con la presente si inviano le Osservazioni contro il Progetto di un impianto eolico codice procedura ID 13034 denominato "Energia Sorano" ubicato nel comune di Sorano (GR) costituito da 8 (otto) aerogeneratori di potenza nominale 6,2 MW per un totale di 43,4 MW con relative opere connesse ed infrastrutture indispensabili.

**“Progetto di un nuovo parco eolico, denominato "Energia Sorano", costituito da n.8 aerogeneratori, ciascuno di potenza nominale pari a 6,2 MW, per una potenza complessiva di 43,4 MW da realizzarsi nel comune di Sorano (GR) e relative opere di connessione”**

## TESTO DELLE OSSERVAZIONI

ALLEGATO 3

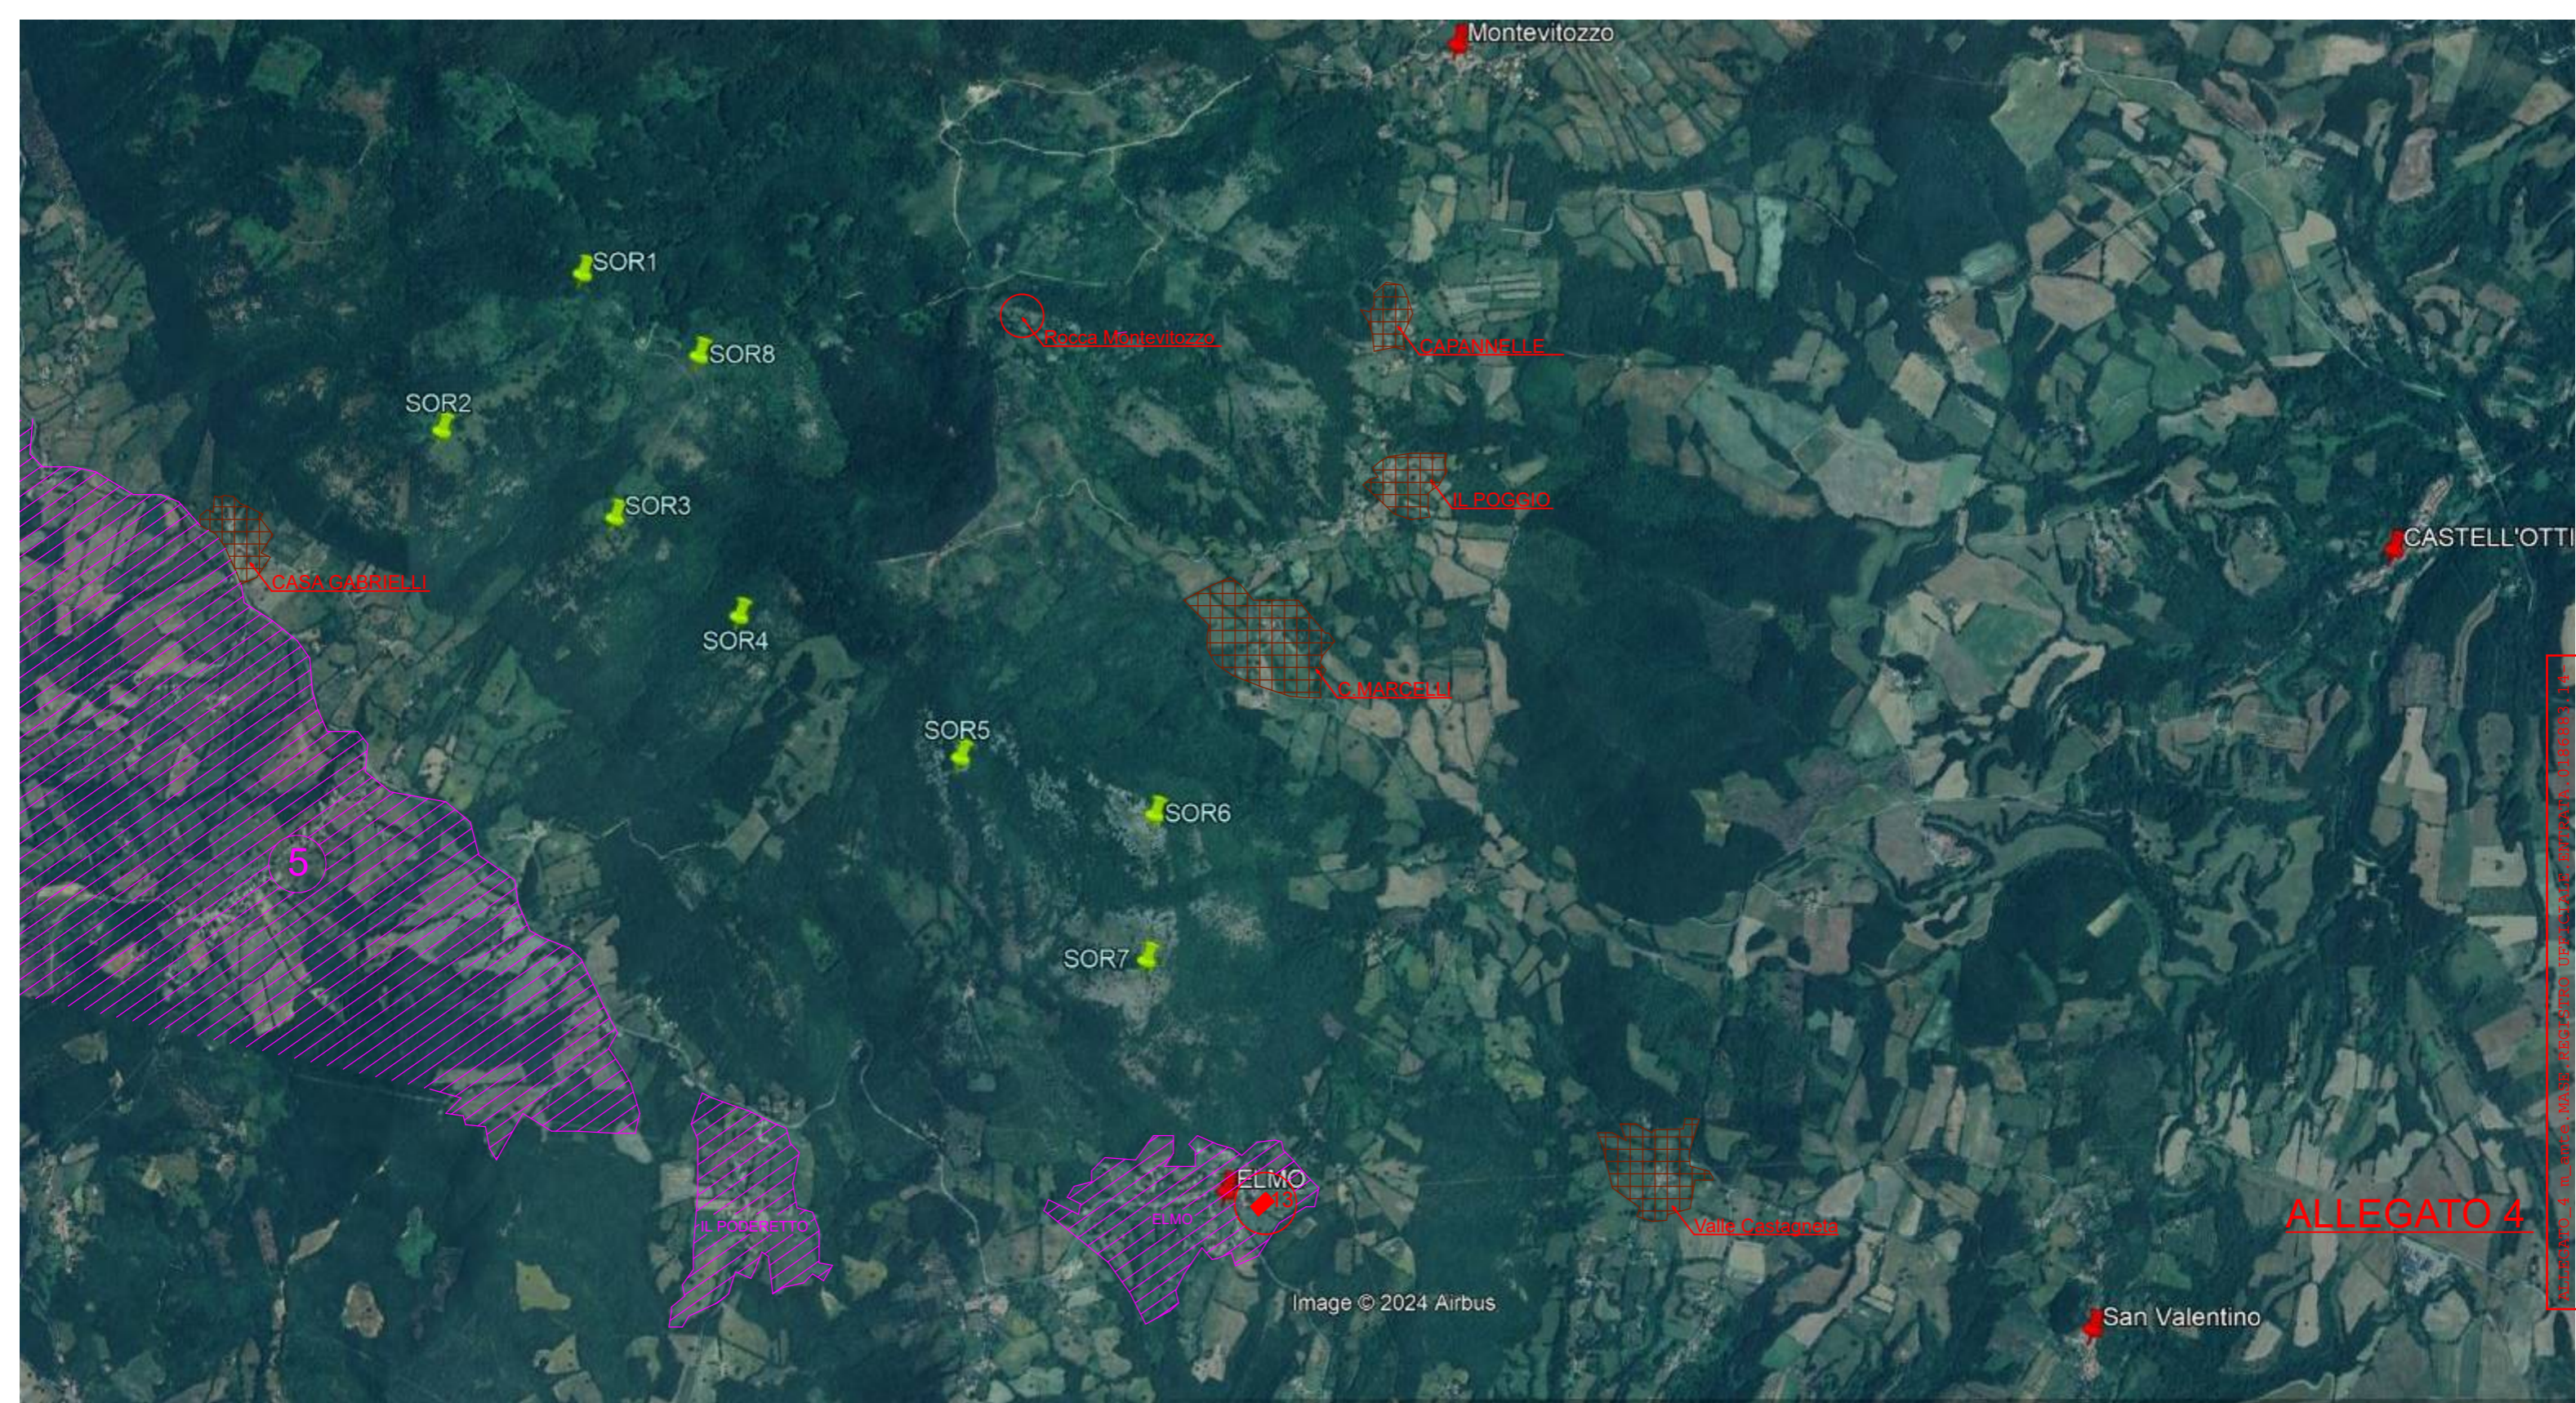
Sull’ abitato Elmo impattano gli aerogeneratori nn. 4,5,6 e 7. A riguardo dei numerosi impatti per un’analisi più dettagliata delle distanze da Beni culturali e paesaggistici si rimanda agli Allegati nn. 3 e 4 alle presenti Osservazioni.
